改善箇所説明図

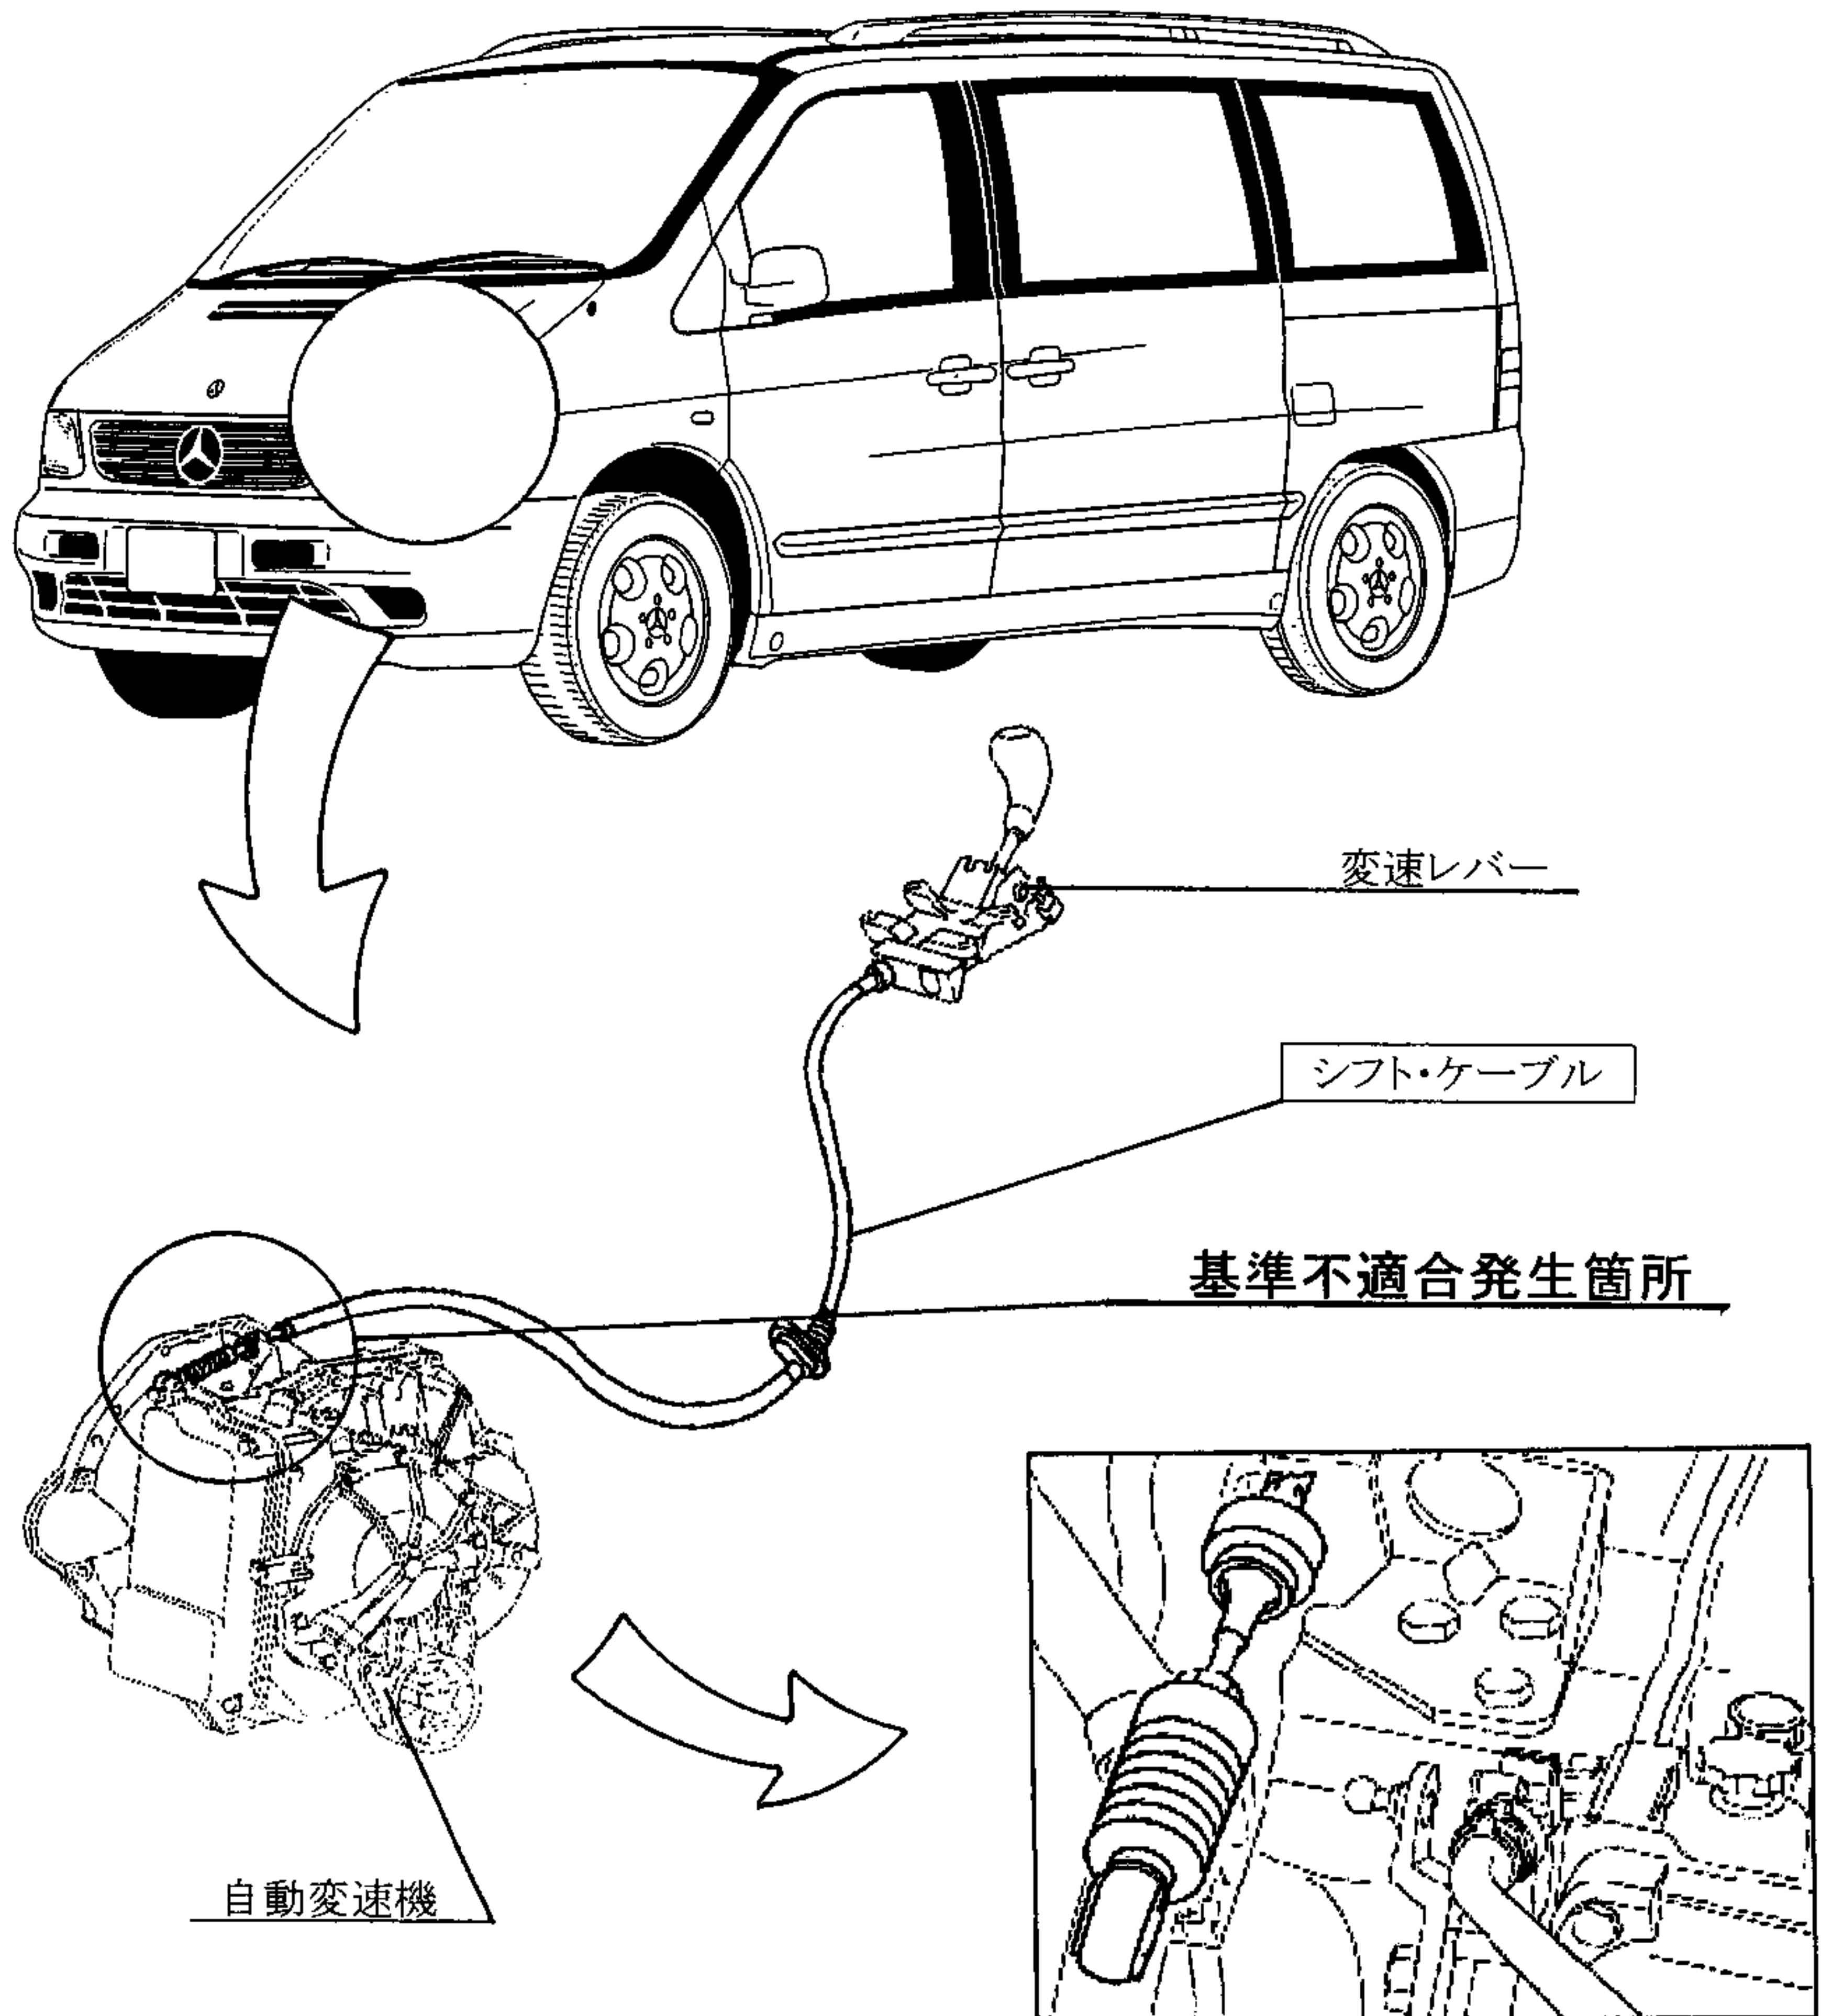
動力伝達装置のシフト・ケーブルにおいて、シフト・ケーブルの OUTER ケーブルを自動変速機に固定するホルダーのかしめが不適切なため、そのままの状態で使用を続けると、OUTER ケーブルがホルダーから外れ、変速レバーを操作してもシフト・ケーブルが正しい変速位置に固定されないことがあり、最悪の場合、走行しない変速位置での発進や変速表示と異なる発進又は走行ができなくなるおそれがある。

全車両、当該シフト・ケーブルを良品と交換する。
